新竹縣政府工程查核代表照片表

工程名稱：南昌 4 鄰沙坑 19 鄰農路災害復建工程

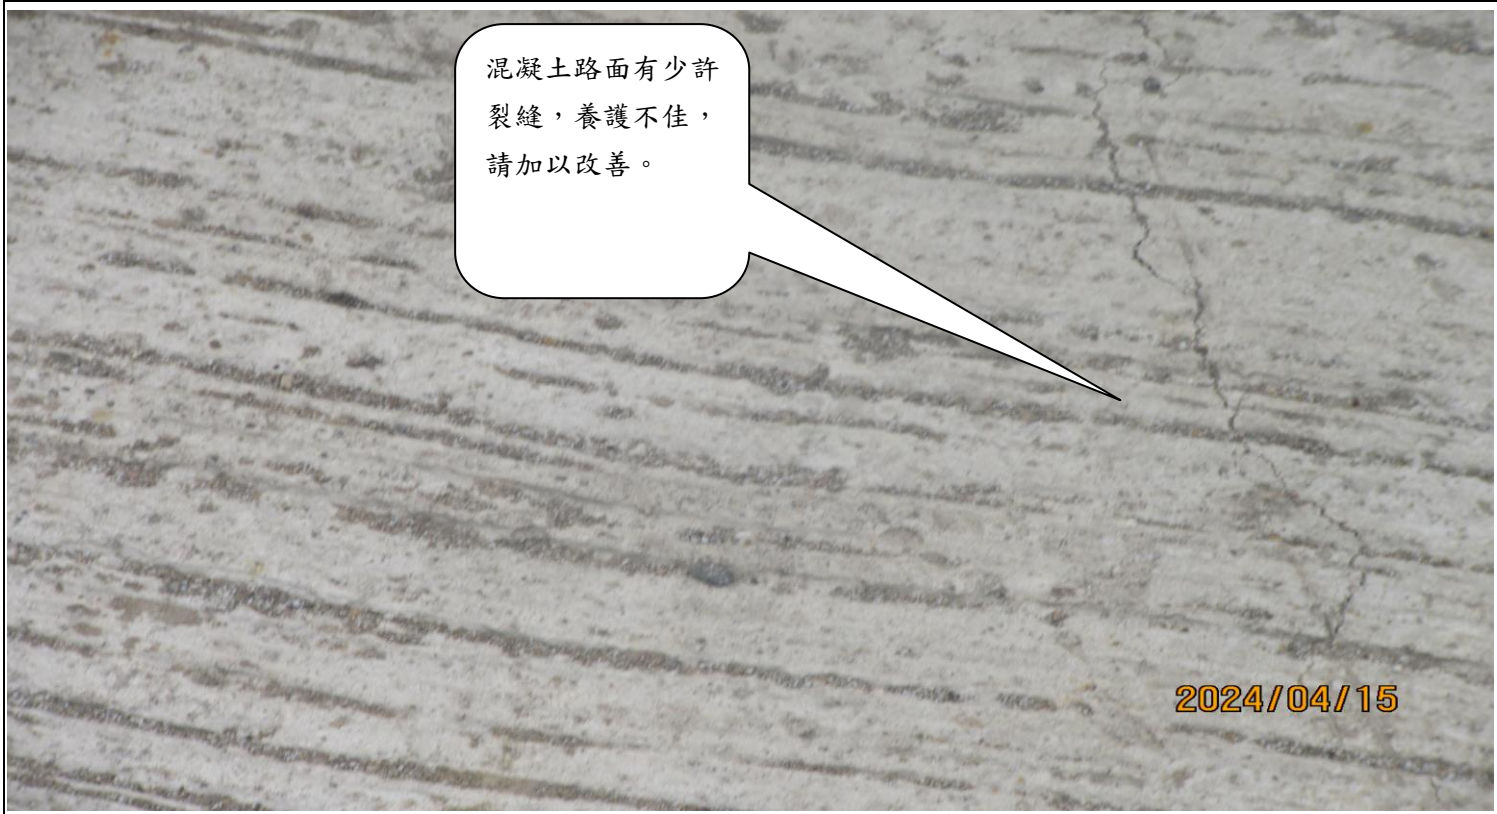
說明	混凝土路面有少許裂縫，養護不佳，請加以改善。
----	------------------------
